※金沢都市圏の交通の現状と課題

金沢駅東西接続経路について

金沢駅東西接続経路

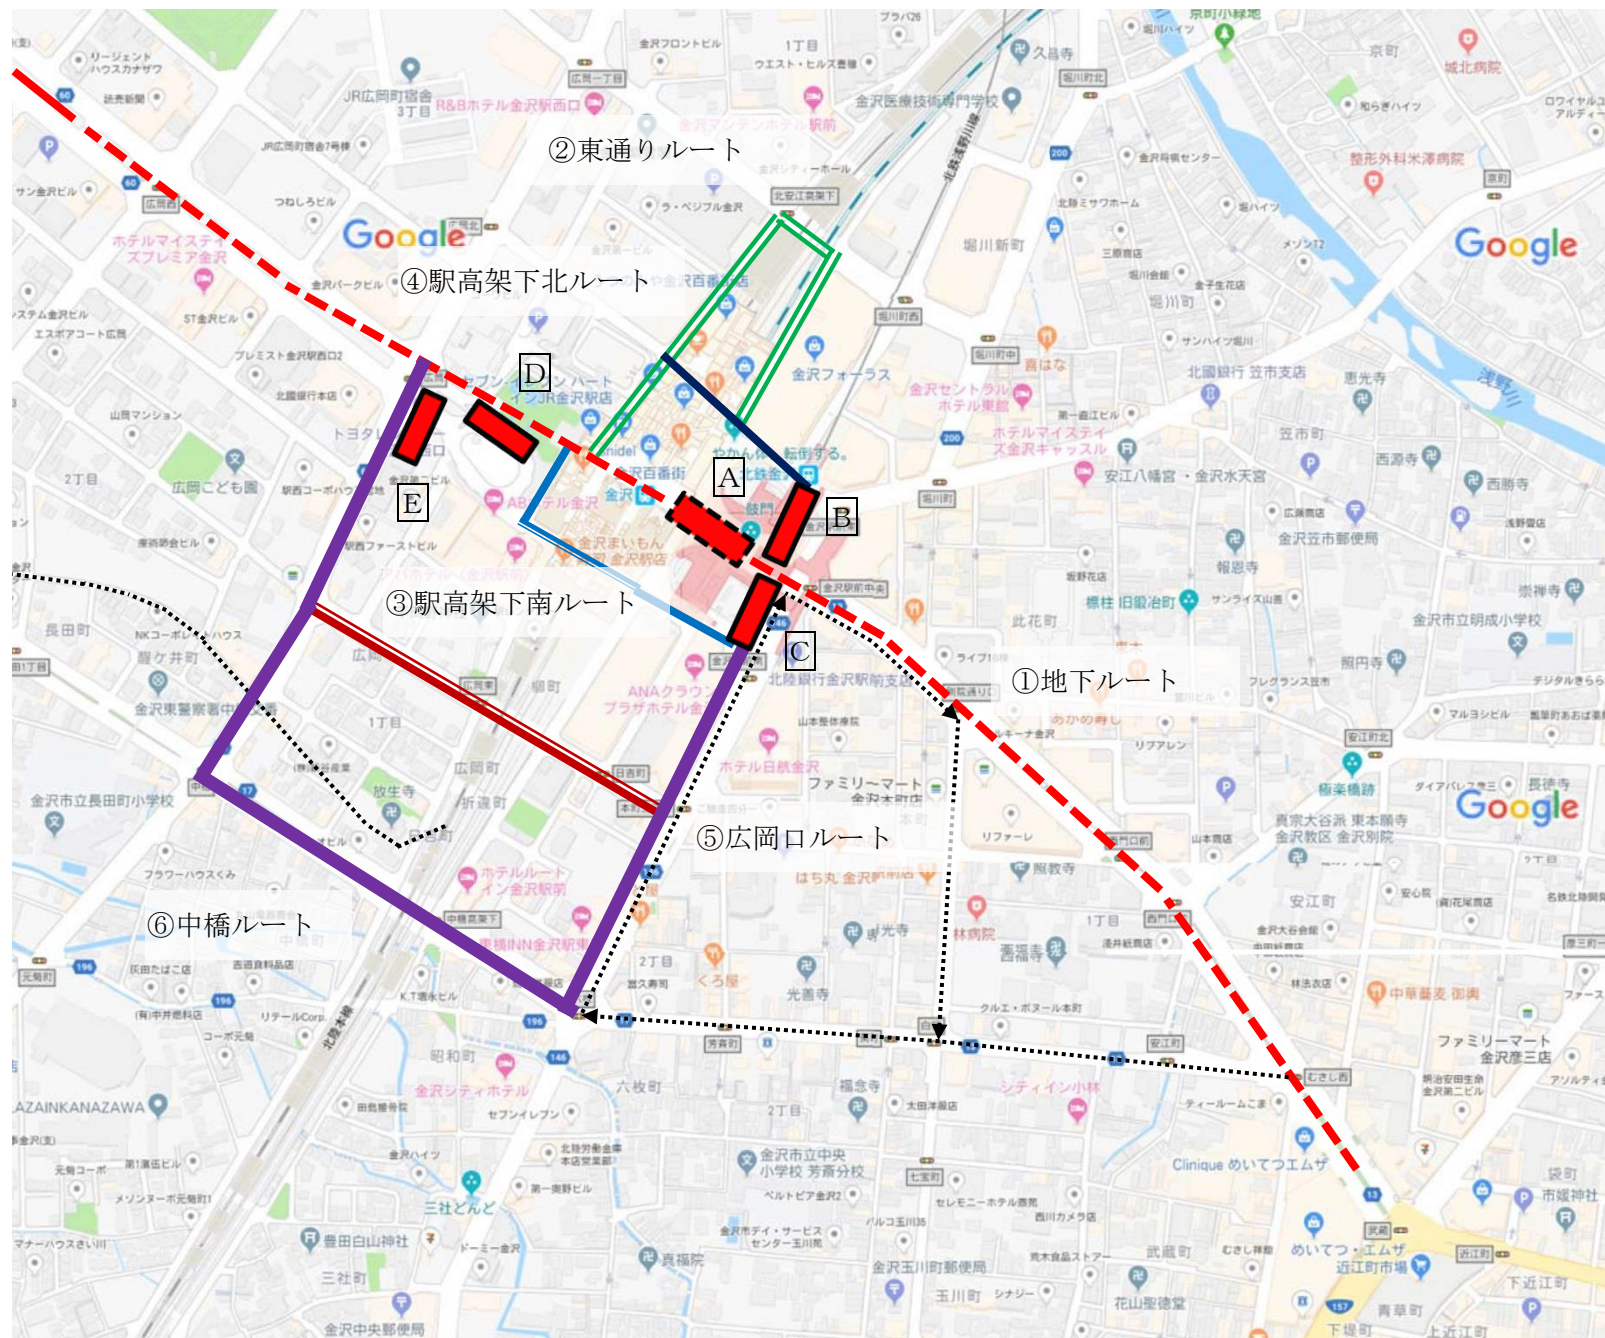
金沢駅を東西に結ぶルートについて、地下か地上（⑥中橋ルート）の２パターンで整理されているが、中橋ルートは距離が長くなり、現在のシティライナーと同程度の所要時間となり、整備効果が低くなる。地上ルートは他にも検討すべき案があるので、ここで考察することとする。なお、都心軸に LRT・BRT が通ることにより、金沢駅に発着する一般路線バスの本数が減ることで、パース（１，２，１０，おりば）を減らしてホームに改修することが可能である。

距離最短、地下ホーム[A]のため乗換えが垂直移動、バスターミナル、南側駐車場は改修不要

距離長い、地上ホーム（東口北側[B]と西口[D]）で乗換えが水平移動、バスターミナルと近いが改修要、南側駐車場は改修不要

距離短い、距離短い、地上ホーム（東口北側[B]と西口[D]）で乗換えが水平移動、バスターミナルと離れるが改修不要、南側駐車場の改修要

距離長い、地上ホーム（東口南側[C]と西口[D]）で乗換えが水平移動、バスターミナルと近いが改修要、南側駐車場は改修不要

距離長い、地上ホーム（東口南側[C]と西口[E]）で乗換えが水平移動、バスターミナルと離れるが改修不要、南側駐車場の改修要、西口ホームが駅から離れる

距離最長、地上ホーム（東口南側[C]と西口[E]）で乗換えが水平移動、バスターミナルと離れるが改修不要、南側駐車場の改修要、西口ホームが駅から離れる

地下化の案が想定されているが、費用がかかり、乗換に上下移動が必要なので、駐輪場出入口のある高架下を通り抜けるほうが、費用面、利便性の面からすぐれている。富山駅のように最初から設計はされていないが、線路面を掘り下げる、駐輪場の改修などが必要であっても、南側高架下東西接続案のほうがよいと思われる（金沢駅東西接続に関する資料参照）。

金沢バス再編計画図

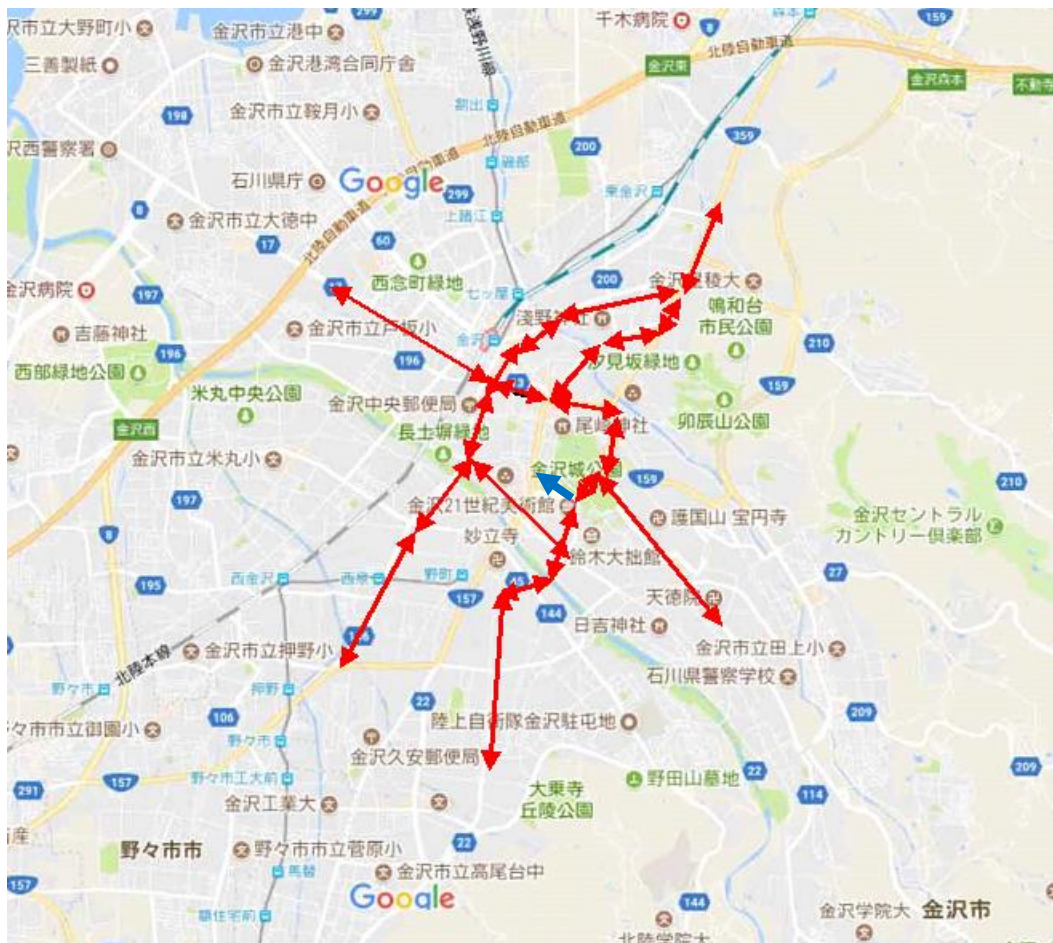
- ・LRT の乗車人数を最大乗車定員 232 人で想定すれば、現行バス需要をまかなうことができるが
(犀川大橋区間の考察参照)、都心軸へのアクセスも考慮する
- ・都心軸に一般バス路線を並走させないが、香林坊 BT と金沢駅を経由する便をそれぞれ 1 時間に 1 本ずつ
確保し、それ以外は都心軸のいずれかのバス停に接続
(ただし、1 時間に 4 本以上の路線についてのみ、3 本未満の路線は都心軸接続)
- ・乗継ぎの際に追加料金を発生させない
ゾーン運賃制を採用し、LRT、BRT、一般バス間で乗り継ぎ可能
距離制・区間制の場合でも、1 時間以内の乗り継ぎは無料とする
- ・都心軸を通らないバス路線はバス再編計画図を参照
- ・香林坊の仙石通（北行一方通行化）にバスターミナルを設け、都心軸を通らずに、広坂からお堀端を通して
再び広坂に戻るルートでアクセスする

都心軸とは並走しないが、主要バス停で乗換え、主要な方面からは1時間に1本程度は香林坊 BT 行

都心軸方面へは LRT・BRT に乗り換えたほうが本数も多く、所要時間も短いですが、乗り換えずに行ける便も残しておくことで、現在の需要を運ぶという発想ではなく、選択肢を増やすことで公共交通全体の利用者を増やそうという考え方。

※犀川大橋の単線について

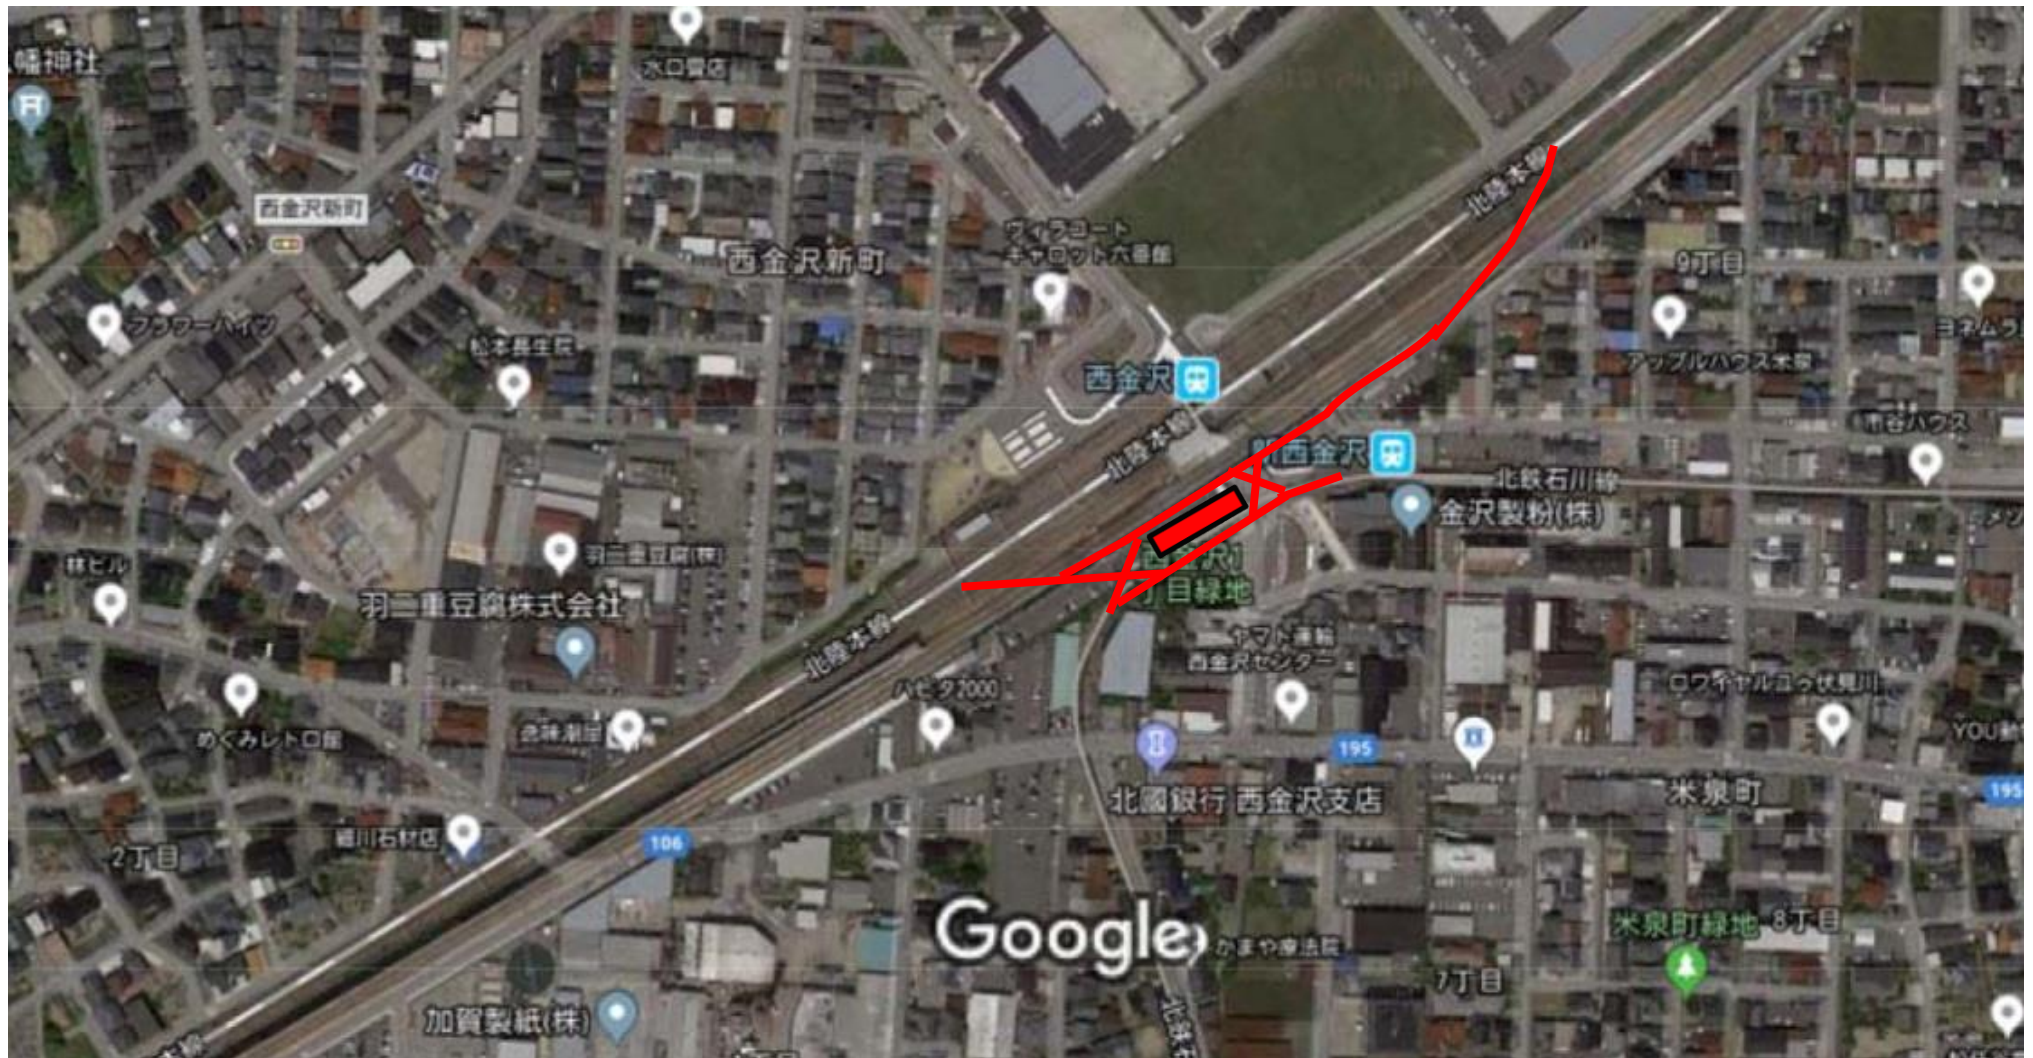
（LRT も BRT も専用走行路を確保しないといけないなら、BRT も単線のはずだが、なぜだか LRT のみ単線として
いる、LRT は線路上を走るの、BRT）

・ 犀川大橋の北まで LRT は南側 2 車線を走行するが、犀川大橋北詰で中央車線に移すため、自動車南行と LRT が
交錯する。

LRT と自動車が交差するのはシフト部だけで、両者が犀川大橋を同時に渡ることができる構造。

犀川大橋北詰に LRT が信号を待つための、切替ポイントを設置すれば、20 秒ほどでシフト部を通過でき、
かつ、自動車南行時間中に広小路停留所から切替ポイントまで走行可能。

信号処理に 30 秒とされていますが、それは線路切替に時間がかかるため。

線路切替の時間は自動車南行の中に吸収され、全体に計上される信号処理は 10 秒もいらなくなります。

したがって、LRT は交互に 3 分間隔で運行可能。

したがって、LRT は交互に 2 分 30 秒間隔で運行可能。

したがって、LRT は北行約 1 分 15 秒間隔と約 2 分 30 秒間隔の交互で運行可能で、南行は 3 分 45 秒間隔となる。
